Cure

minceur pour l'échangeur

Turcot

Le “*Cure minceur pour l'échangeur Turcot*” est un projet de Mobilisation Turcot, en collaboration avec le Groupe de recherche urbaine Hochelaga-Maisonneuve (GRUHM).

3 le Secteur Est

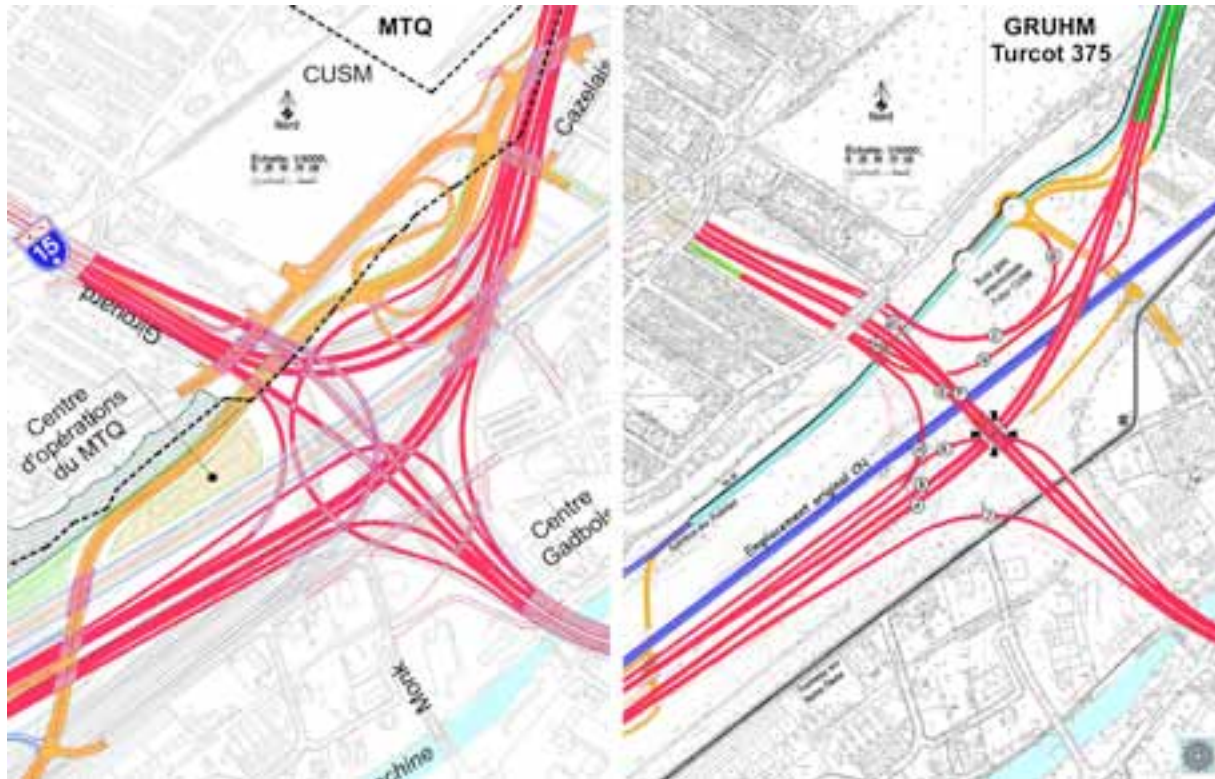
- Reporter la reconstruction de Ville-Marie à l'ouest d'Atwater jusqu'au moment où les travaux seront nécessaires (2022)
- Réserver les voies de droite au transport en commun dans les 2 directions pour plus de flexibilité.

Cette structure est dans le même état que celle à l'Est d'Atwater, que le MTQ considère suffisamment stable pour être conservée jusqu'en 2022. Notre proposition permettrait, au moment opportun, et après la nécessaire réflexion sur le devenir de cet axe de circulation, de refaire l'autoroute Ville-Marie une à la fois, sans qu'il soit nécessaire d'élargir son emprise pour accommoder la circulation pendant les travaux. Cela permet aussi d'éviter plusieurs expropriations résidentielles et commerciales.

Le MTQ ne réserve qu'une voie en direction Est, en plein centre de l'autoroute, contraignant les bus à sortir à la rue Rose-de-Lima par une structure spécifique.
